Разрешение		Обозначение	2802/2023-АР					
№ 2-25 от 07.08.25		Наименование объекта строительства	Абазинский рудник. Главная вентиляторная установка. Здание подъёмной машины					
Изм.	Лист	Содержание изменения		Код	Примечание			
4	1.1, 1.3, 1.4, 1.7, 1.8, 1.9, 1.10	V общие данные внесена информация об изменениях в основных листах РД. В общих указаниях актуализированы исходные данные и описание технических решений по объекту строительства. Уточнены площадь застройки и строительный объём.	5					
	3	Внесены некоторые изменения и корректировки с учётом актуальных результатов обследования сущ. конструкций и в связи с проработкой проектных решений. Откорректирована планировка помещений в осях А/1-А'/1-3, в т.ч. исключена входная группа, предусмотрена комната приёма пищи. Актуализированы размеры отдельных помещений и тамбуров, добавлено помещение гардеробной, уточнены площади помещений. Внесены изменения в номенклатуру заполнений оконных и дверных проёмов. Уточнены типы и объёмы материалов перегородок и потолков. Указаны минимальные пределы огнестойкости ограждающих конструкций, в т. ч. оконных блоков в помещении оператора. Внесены некоторые дополнения и усовершенствования.	5

2802/2023-AP

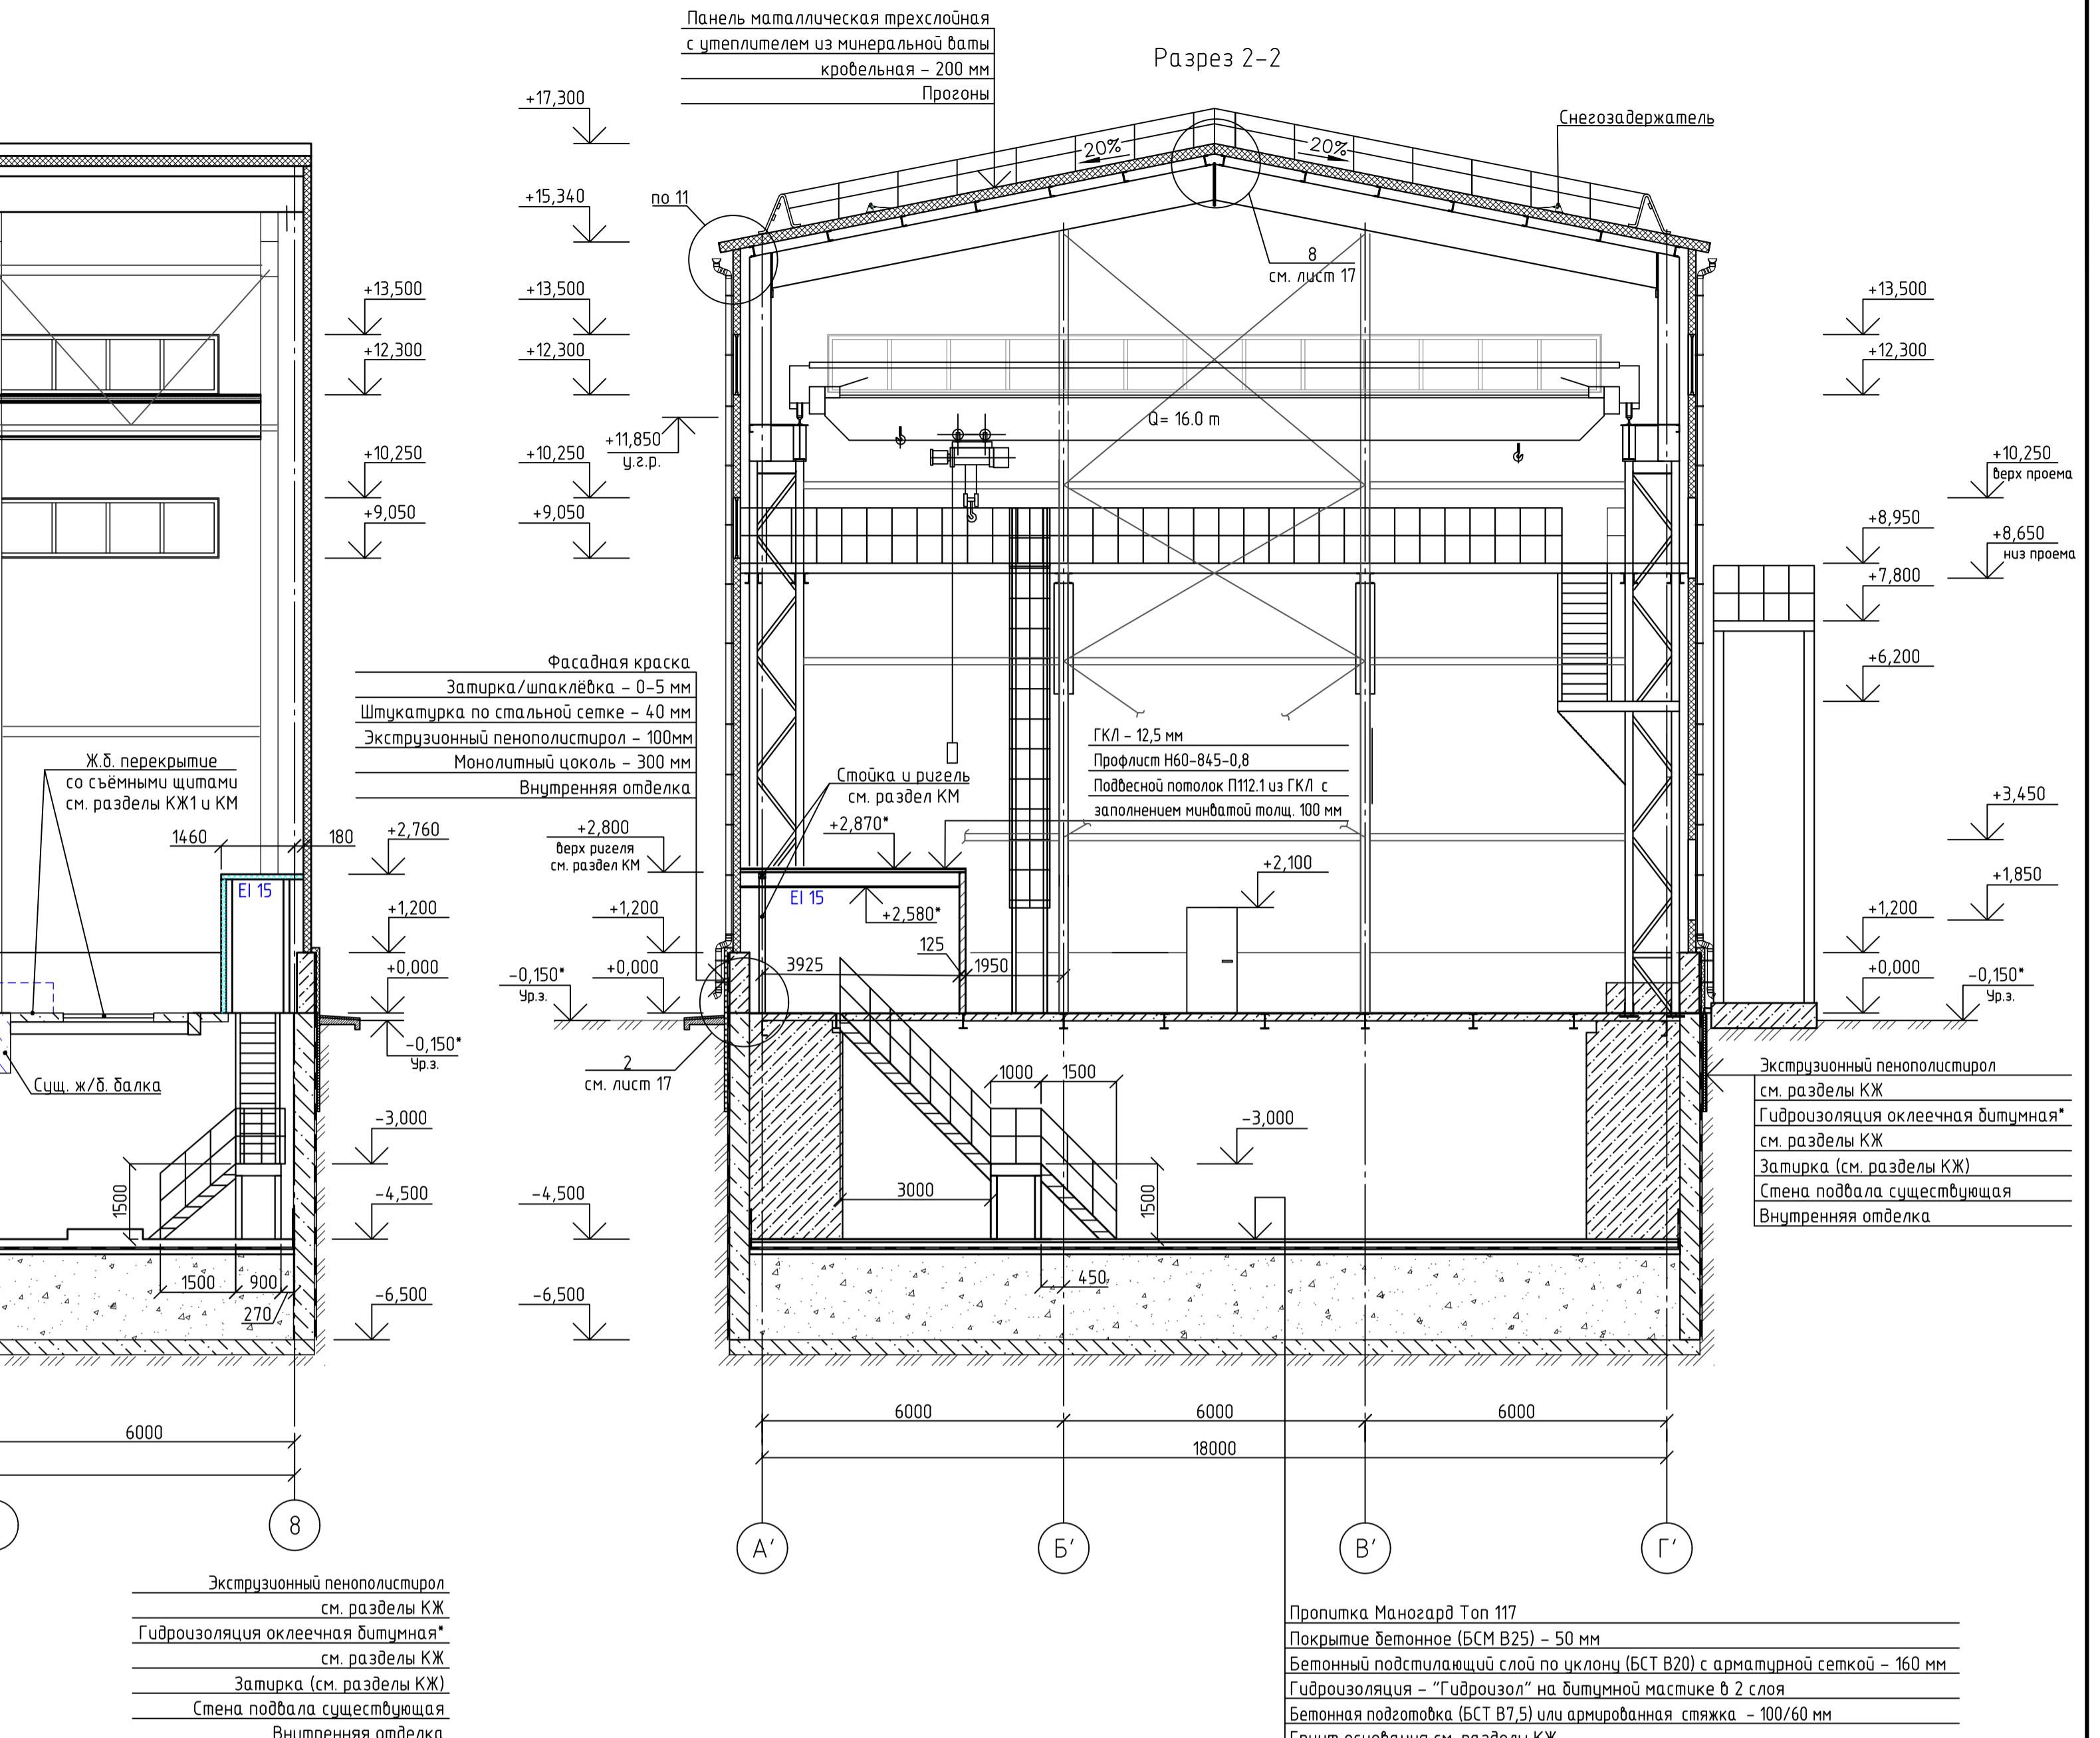
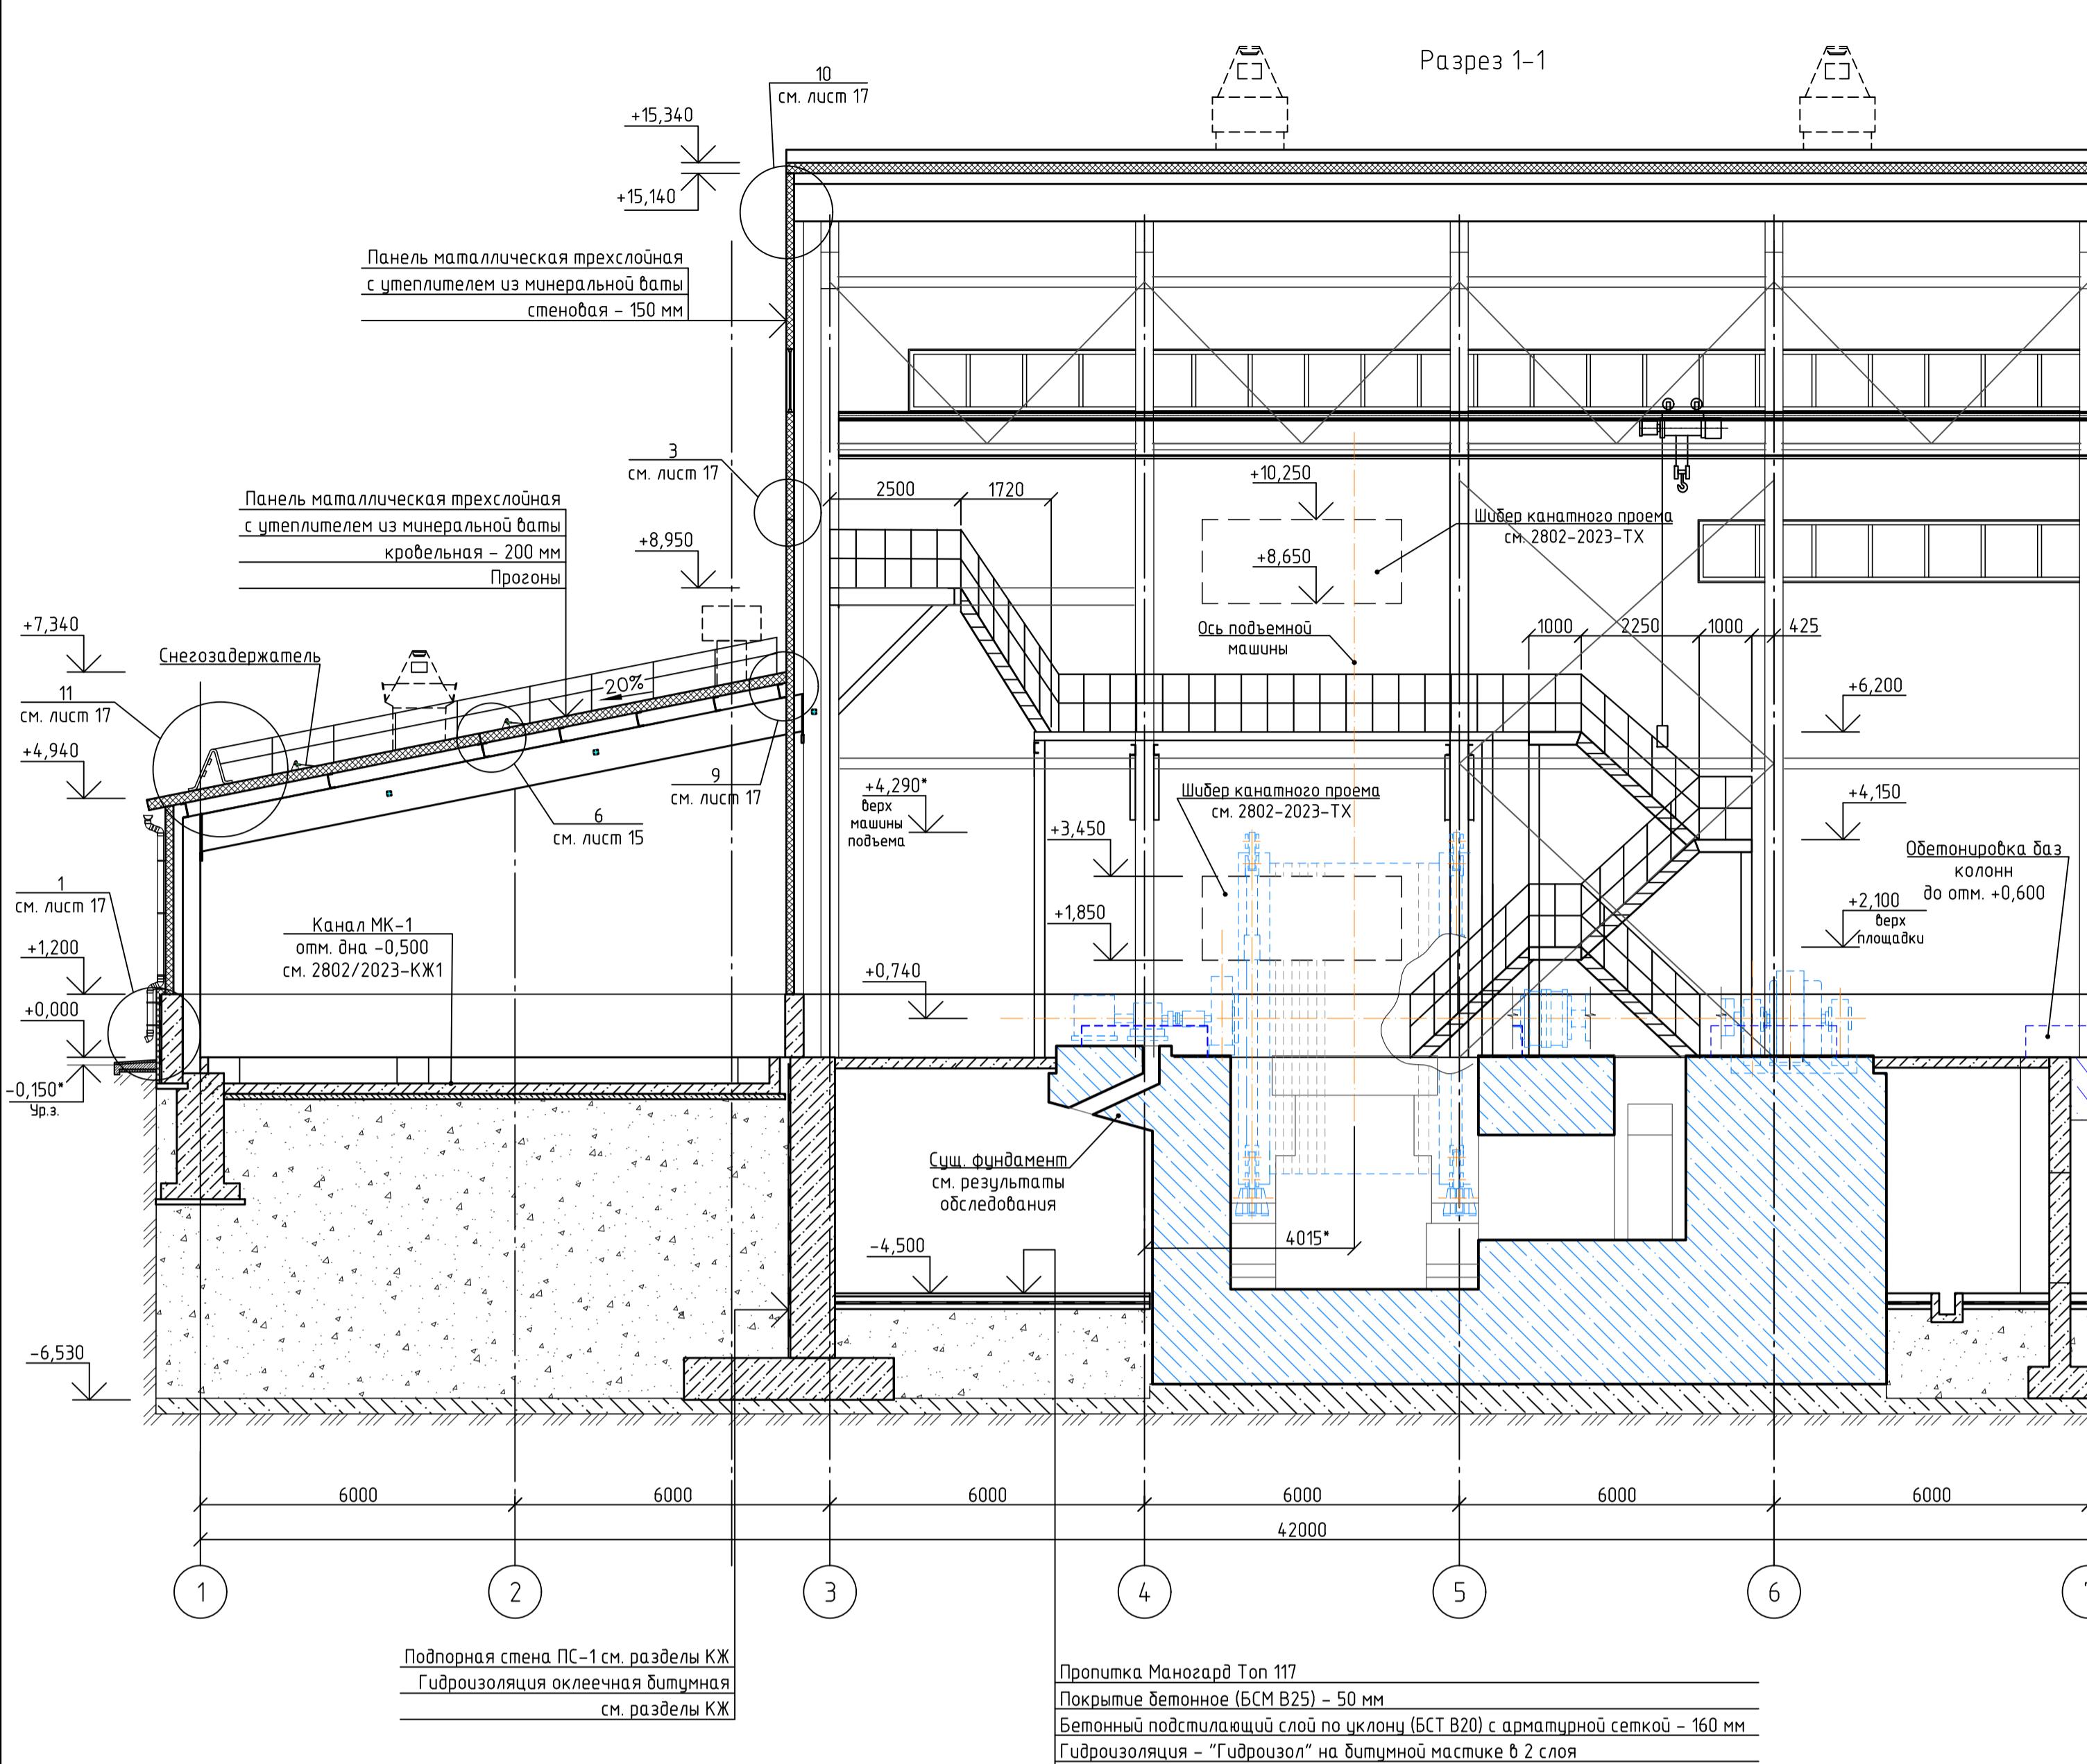
4	На плане отверстий в ограждающих конструкциях, а также на фрагментах планов внесены планировочные и др. сопутствующие корректировки в соответствии с вышеуказанным описанием внесенных изменений.	5					
	5, 6	На разрезах актуализирована информация по помещениям, отдельным конструкциям, составам полов и потолков, отделке цоколя, размещению технологического оборудования и прочее. Внесены некоторые дополнения и сопутствующие корректировки в соответствии с вышеуказанным описанием внесенных изменений. Отредактирована спецификация материалов. В примечаниях уточнена информация по устройству гидроизоляции полов и деформационных швов.	5					
Согласованно: Н. кондр.	Иzm. внёс	Фазулова		01.26	ООО «ПГМИ»		Лист	Листов
	Составил	Никитин		01.26			1	2
	ГИП	Кондратьев		01.26				
	Утвердил
